Vysvětlení zadávací dokumentace č. 2

Název veřejné zakázky: **Stezka pro chodce a cyklisty kolem ZŠ Jablunkov a stezka pro chodce a cyklisty kolem hotelu Ameryka, Jablunkov**

Výřez z výkresu č. C.2 Koordinační situační výkres 2:

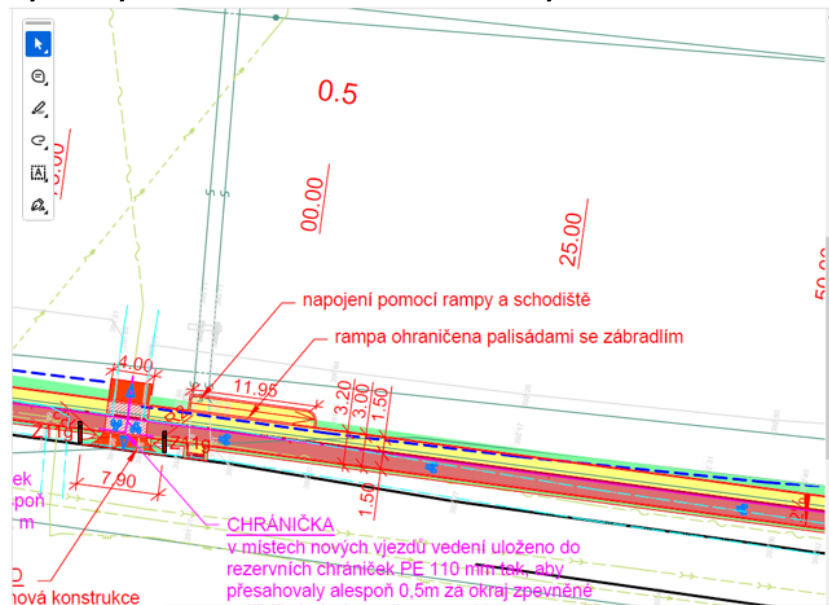
Ve výkaze výměr pro část: „Stezka pro chodce a cyklisty kolem hotelu Ameryka“, objekt SO_101_1 – Stezka pro chodce a cyklisty _ uznatelné náklady je pol. č. 70: zábradlí ocelové – komplet 1

Dotaz: Prosíme o bližší specifikaci, o které zábradlí jde. Jde o zábradlí, jak se domníváme, uvedené na výkrese č. C.2 Koordinační situační výkres 2 (viz výřez níže), na kterém je zakreslená rampa, ohraničená palisádami se zábradlím? Pokud ano, prosíme o informaci, jakým způsobem bude provedeno kotvení tohoto zábradlí? Na výkrese je uvedeno, že rampa je napojená na schodiště, ale v projektové dokumentaci jsme nenašli, o jaké schodiště jde.

Položka č. 70 se skutečně vztahuje k provedení ocelového zábradlí u rampy k lávce přes řeku Olše. Položka je uvažována tak, že návrh zábradlí, respektive výrobní dokumentaci, vyhotovuje a předkládá zhotovitel. Délka zábradlí je 24,0 m po obou stranách rampy, s výškou min. 1,10 m. Zábradlí musí být navrženo a provedeno v souladu s TP 189.

Kotvení zábradlí je uvažováno do předem připravených patek, vyhotovených například z KG potrubí a umístěných k rubu palisádové stěny, viz příklad řešení z realizace obdobné stavby.

S kotvením zábradlí do palisády se neuvažuje, pokud to vysloveně neumožní výrobce dané palisády. Se schodištěm u lávky není uvažováno, bude provedena pouze rampa. Položka č. 70 v soupisu prací, dodávek a služeb byla doplněna o podrobnější specifikaci. Upravený soupis prací, dodávek a služeb včetně výkazu výkaz výměr poskytuje zadavatel jako přílohu č. 1 (C2_25_00 - Stezky pro chodce a cyklisty v Jablunkově_VZD2.xlsx) tohoto Vysvětlení zadávací dokumentace č. 2.
